【江南区】横越地区住民バス運行計画概要（変更）（案）について

1. 意見交換事項の概要

横越地区住民バス（横バス）の南ルート『横越小学校～プラント 5～横越上町 2 丁目』間について、現在の道路環境や沿線地域住民の意向を踏まえ、更なる利便性向上を目的にルート変更及び停留所の移設を行う。

←【現行の運行ルート】

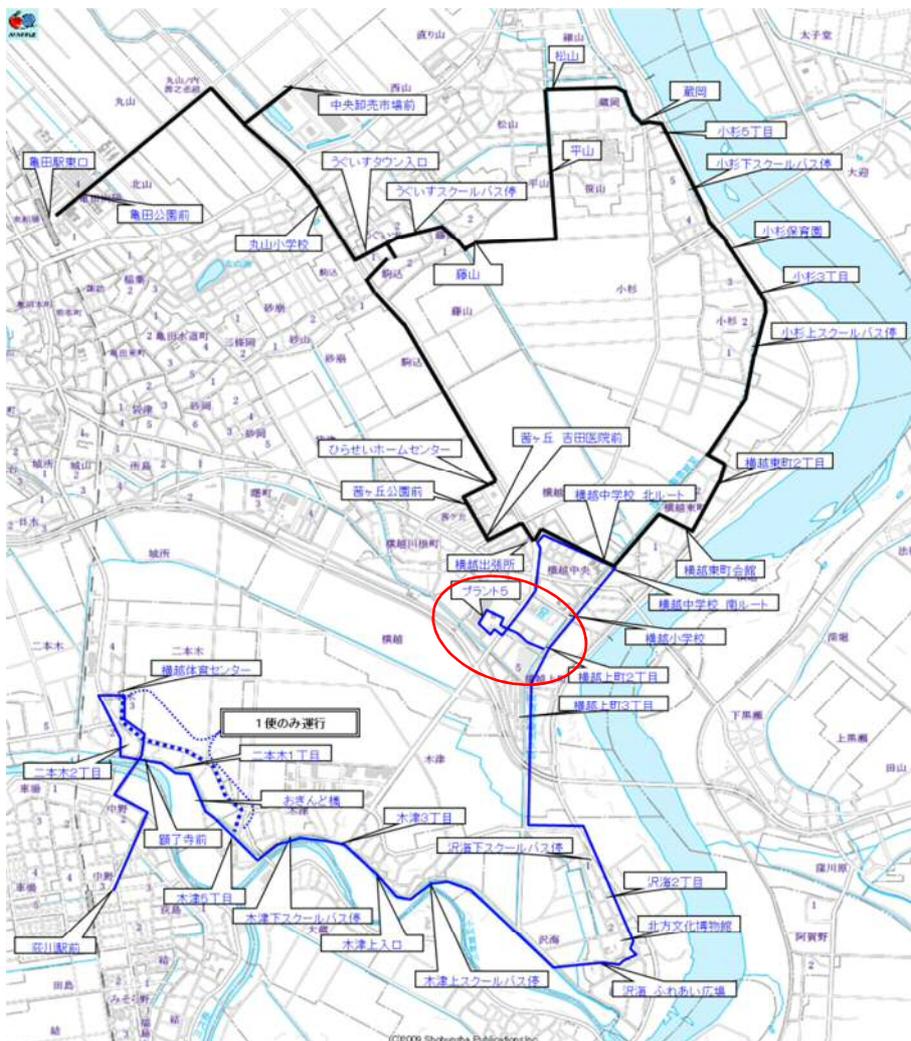
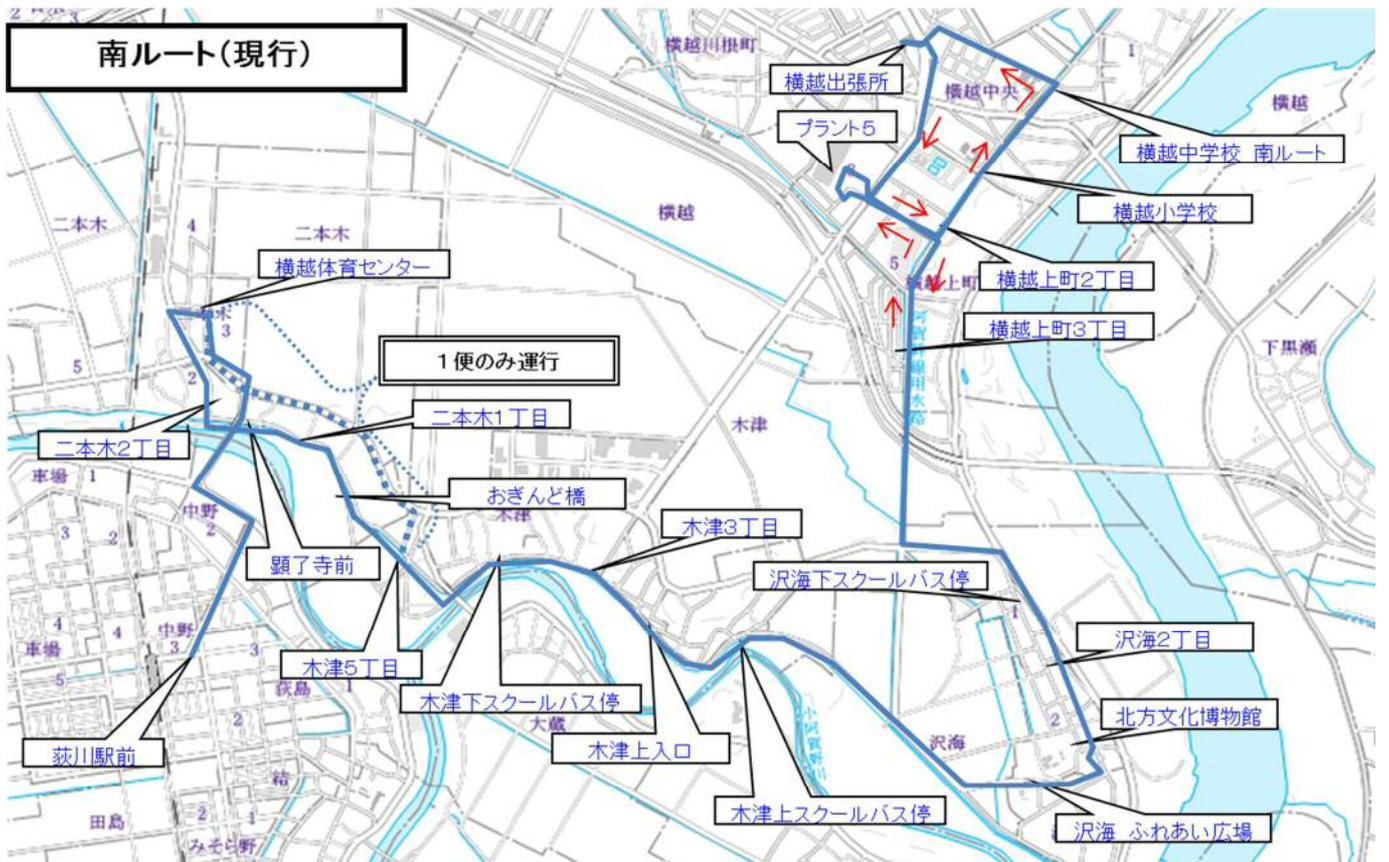
●運行ルートの一部見直し

- ・現状のルートは、プラント 5 の出入り口交差点から「横越上町 2 丁目」停留所までを直線的に往来しているが、沿線住民からバスを含む大型車が通ると建物が揺れて困るという意見をいただいている。（現在は当該区間を徐行運転で対応）
- ・当該区間は、地盤が軟弱であり、道路舗装だけでは解決されないことから、沿線住民の意向を踏まえたルートに変更する。

●「横越上町 2 丁目」停留所の移設

- ・上記のルート変更に伴い、既存の「横越上町 2 丁目」停留所について地域住民の意向を踏まえた位置へ移設する。既存利用者はもとより、人口が集積している横越上町 3 丁目に近づくことでさらなる利便性向上と利用者増が見込まれる。
